## Zienswijze Ontwerpbestemmingsplan en ontwerp-omgevingsvergunningen Hoek Abtswoudseweg – Zuideinde (coördinatieregeling)<sup>1</sup>

Delft, 22 september 2021

De Belangenvereniging TU Noord vertegenwoordigt bewoners in de directe en ruime omgeving van het plangebied.

Suggestie van veel groen dat er niet is of zal komen

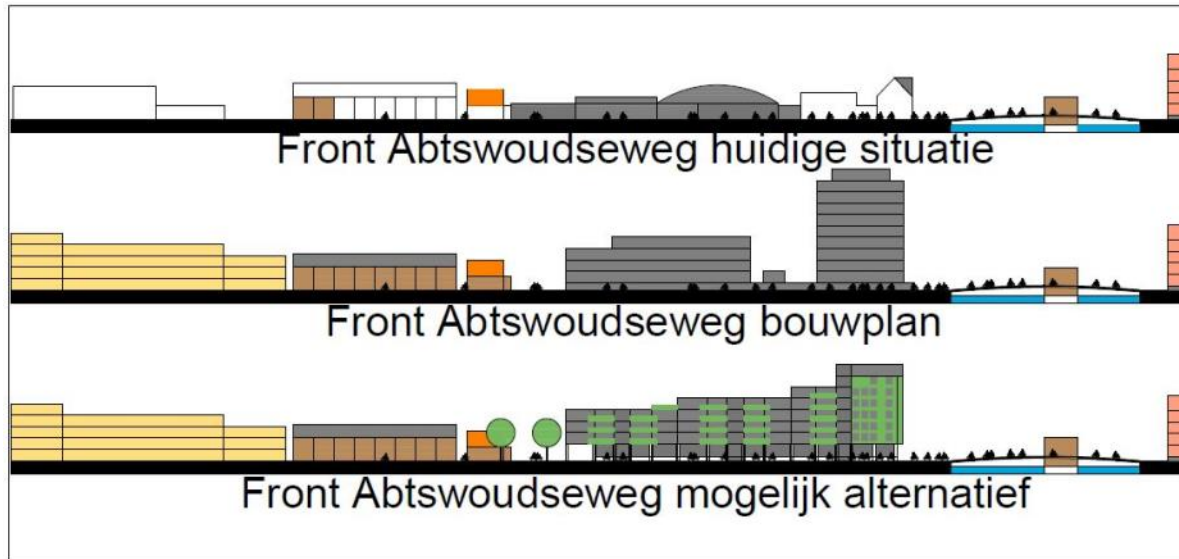
Het plan toont in de artist impressions veel groen, ook op plaatsen waar dit niet komt, zie ter illustratie de misleidende impressie in de Kennisgeving ontwerp bestemmingsplan Hoek Abtswoudseweg – Zuideinde (zie bijlage). De planvoorschriften voor het groen dat voorzien is volgens de tekeningen laten daarbij ruimte om een niet-groene invulling aan deze bestemming te geven. De planvoorschriften schrijven met andere woorden geen groenvoorziening voor zoals wel het geval is voor waterberging.

Bent u op bereid het plan alsnog op zodanige wijze aan te passen dat planvoorschriften worden opgenomen die groen en natuurinclusief bouwen borgen?

Artist impression van de hoogbouw aan de Schie

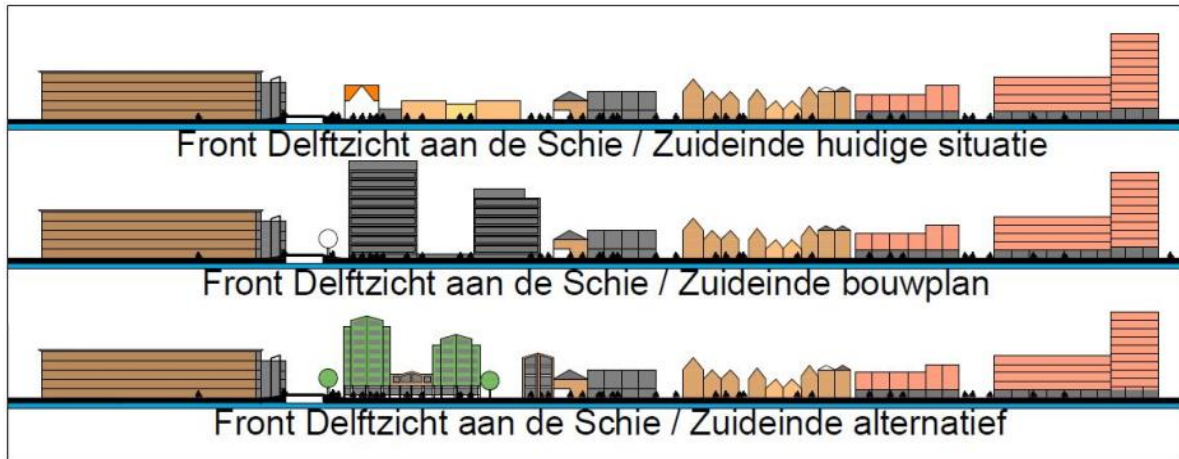
Het plan is veel te massaal. De ‘floor space index’ (fsi, een maat voor bouwdichtheid) van het bouwplan bedraagt circa 2 in een omgeving met een fsi van circa 1,25. Over de wijk als geheel zou de fsi door dit plan stijgen; in de directe omgeving ervan is sprake van een grote toename met negatieve effecten op de omgeving. Ook zo bezien past het bouwplan totaal niet in de omgeving. De artist impression (zie bijlage) spreekt in dat opzicht voor zich.
